# RELATÓRIO DE FISCALIZAÇÃO TÉCNICA DOS SISTEMAS DE ÁGUA E ESGOTO DO MUNICÍPIO DE ARARAQUARA

PRESTADOR: DEPARTAMENTO AUTÔNOMO DE ÁGUA E ESGOTOS - DAAE

Relatório R4 – Continuação do Diagnóstico e Não-Conformidades

Americana, outubro de 2016

Item 3.9

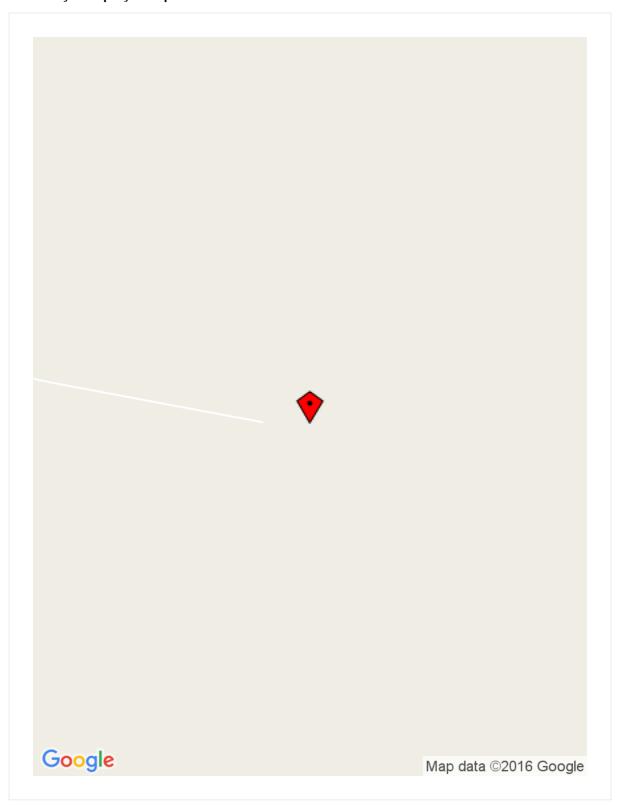
**Item 3.9:** Drenagem inadequada de água de lubrificação de gaxetas (Art. 5.5.2.1 da NBR 12214/1992). Prazo: Em até 180 dias

**Item 3.10:** Existência de vazamentos aparentes (Art. 2º da Lei Federal 11.445/2007). Prazo: Imediato **Item 3.10**

Item 6.3

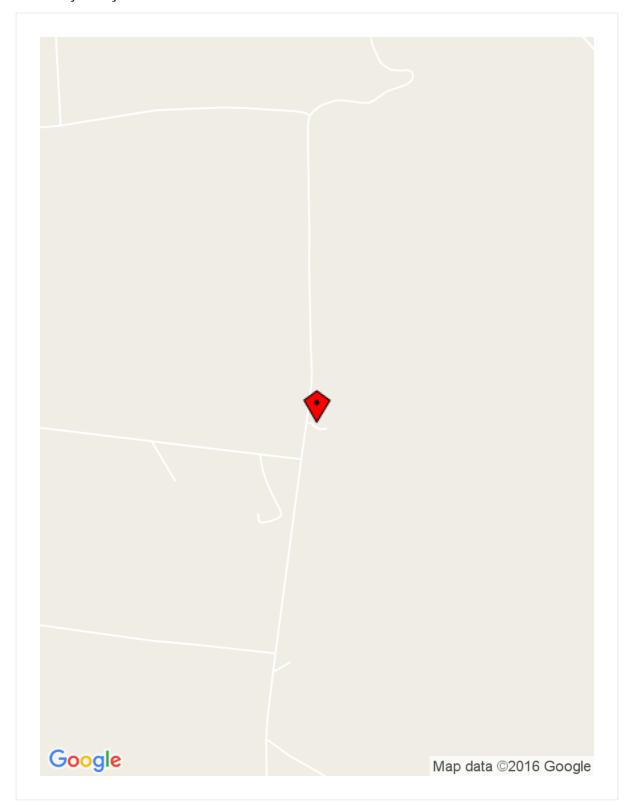
**Item 6.2:** Ausência de identificação da área (Art. 2º da Lei Federal 11.445/2007). Prazo: Em até 180 dias **Item 6.3:** Existência de vazamentos aparentes nas instalações (Art. 2º da Lei Federal 11.445/2007). Prazo: Imediato

Descrição(4): Vista da cobertura do R3

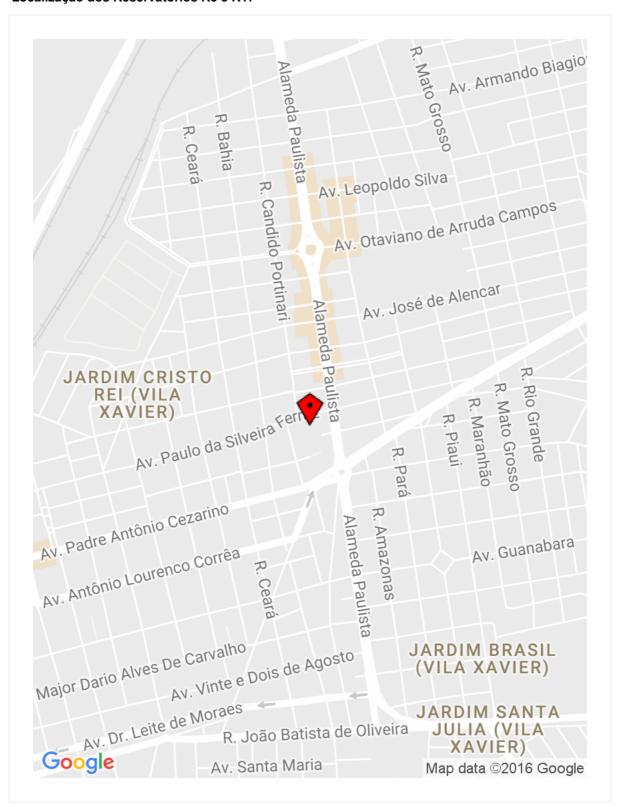
**Informações complementares:** A cobertura do Reservatório R17 encontra-se com fissuras e desnivelada, recomenda-se análise e adaptação estrutural. O volume indicado corresponde ao total dos 2 reservatórios.

Item 7.3

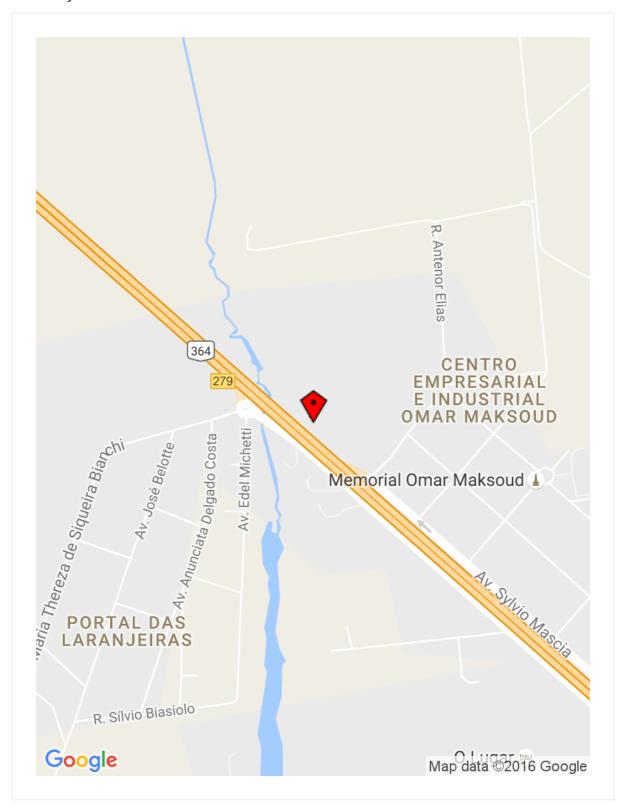
**Item 7.3:** Ausência de conjunto moto-bomba reserva (Art. 4.2.3.4 da NBR 12208/1992). Prazo: Em até 180 dias

## Item 7.9

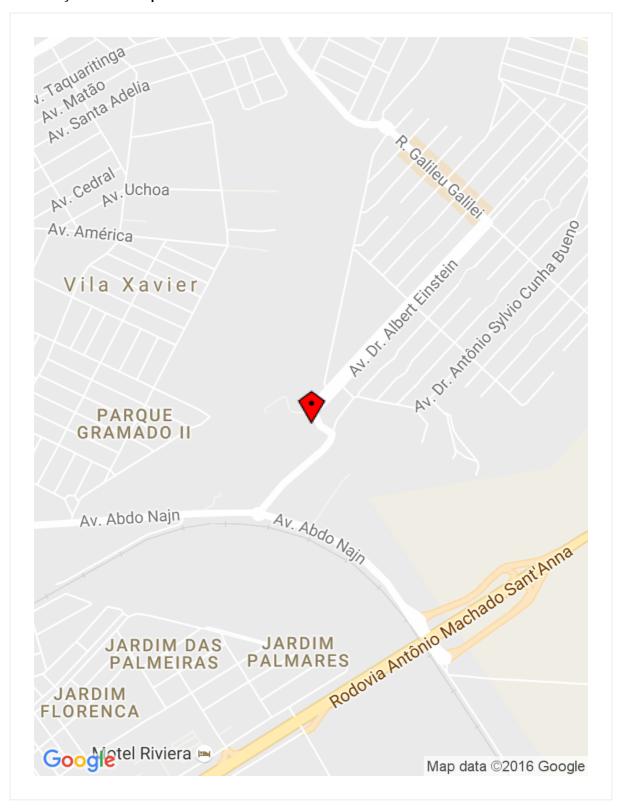
Item 7.9: Existência de vazamentos aparentes (Art. 2º da Lei Federal 11.445/2007). Prazo: Imediato

**Informações complementares:** No momento da visita, foi constatado vazamento de esgoto na calçada. **Data da inspeção:** 09/27/2016
